Cambio de camisas de cilindros para OM 501/502

Fabricante: Mercedes-Benz			
Serie de motores	OM 501 LA	OM 541.920 - 541.927 4V Euro 2	(6 cilindros)
	OM 502 LA	OM 542.920 - 542.926 4V Euro 2	(8 cilindros)

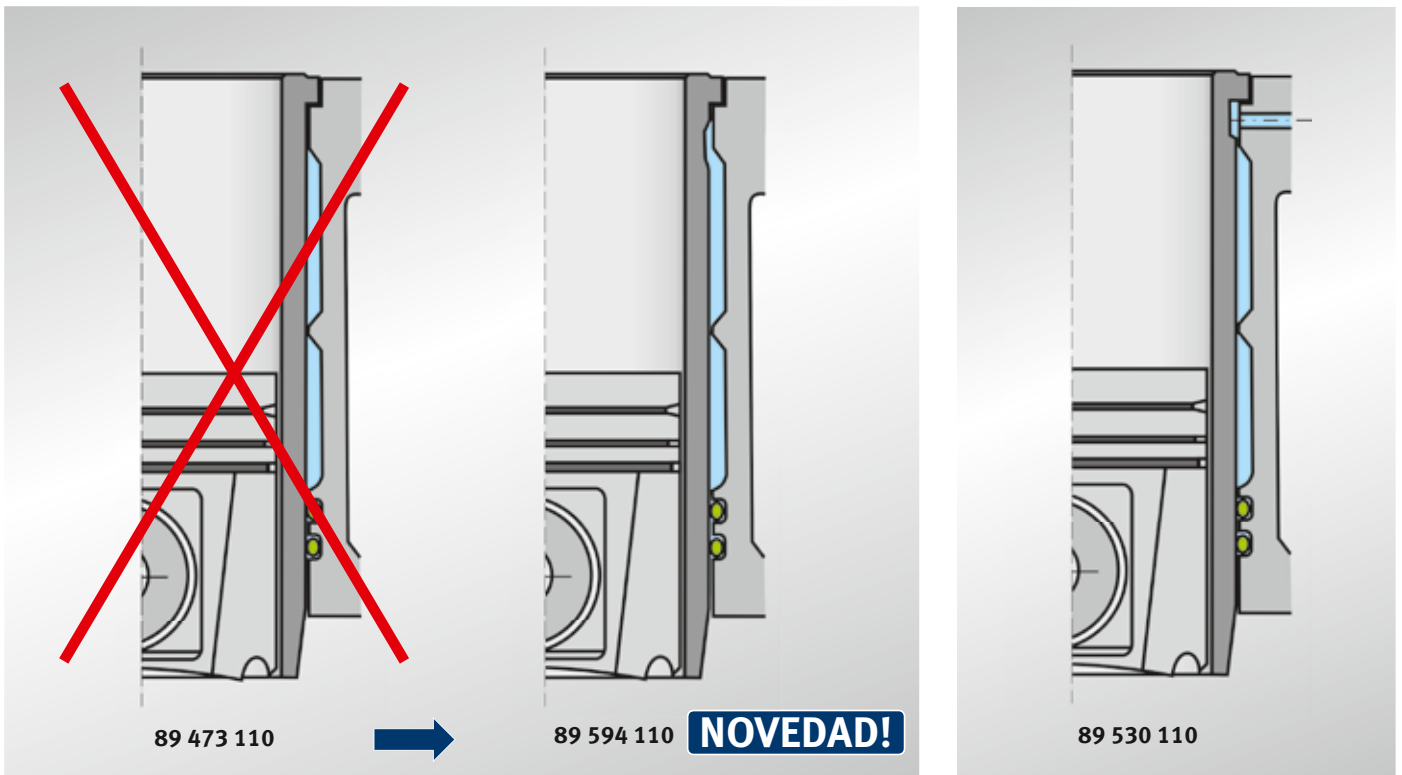
El fabricante ha modificado el modelo de las camisas de los cilindros.

Las camisas con el número KS 89 594 110 reemplazarán las camisas 89 473 110 empleadas hasta la fecha en los motores Euro-2 sin canal de enfriamiento en el contexto del mantenimiento del producto. Las camisas suministradas hasta la fecha se pueden seguir utilizando.

Informaciones para pedidos	Nº KS
Camisa de cilindro para motor sin canal de enfriamiento (sólo motores Euro-2)	
Camisa de cilindro: antigua (suprimida!) nueva	(89 473 110) 89 594 110
Camisa de cilindro para motor con canal de enfriamiento (sólo motores Euro-2)	
Camisa de cilindro: (sin modificación)	89 530 110
